Expediente:	051480433393		
Radicado:	RE-03942-2025		
Sede:	REGIONAL VALLES		
Dependencia:	DIRECCIÓN REGIONAL VALLES		
Tipo Documental:	RESOLUCIONES		
Fecha:	29/09/2025	Hora:	12:00:18
Folios:	9

POR MEDIO DE LA CUAL SE MODIFICA UN PERMISO DE VERTIMIENTOS Y SE ADOPTAN OTRAS DETERMINACIONES

En el Campus se cuenta con 3 sistemas de tratamiento (existentes) y un sistema de tratamiento proyectado nombrado “Euroclima”; con esta modificación se pretende adicionar un nuevo sistema de tratamiento nombrado “Planta Antiveneno”. Los vertimientos finalmente descargan sobre el suelo.

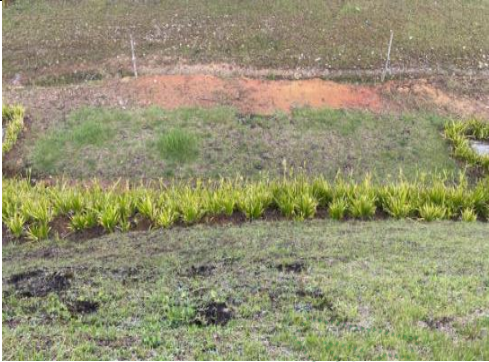
Mediante oficio con radicado CE-17372-2025, se presenta prueba de Infiltración. La velocidad de infiltración obtenida es: 0.11 cm/min, por lo tanto, se concluye que el terreno es del tipo de percolación LENTA.

El campo de infiltración existente cuenta con dimensiones constructivas de 2,0 m de ancho por 9,5 m de largo y una profundidad de 1,0 m, lo que garantiza la adecuada percolación del fluido en el suelo. A este sistema de infiltración llegarán las aguas residuales provenientes tanto del STARD Central como de la planta Antiveneno.

Figura 2. Diseño del sistema de tratamiento proyectado (D) – Euroclima.

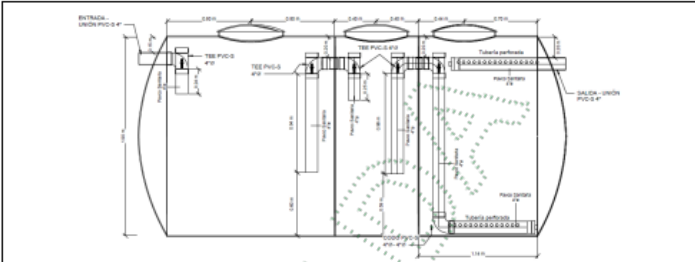
Tratamiento secundario	FAFA	El diámetro del tanque será de 1,90 m y la longitud de 3,54 m, por lo tanto, la capacidad de tanque es: 10000L
Tratamiento Terciario	NA	NA
Manejo de Lodos	Gestor Externo	Los lodos generados en los sistemas de tratamiento serán dispuestos con empresas que cuenten con los permisos para el transporte y disposición final de los mismos.
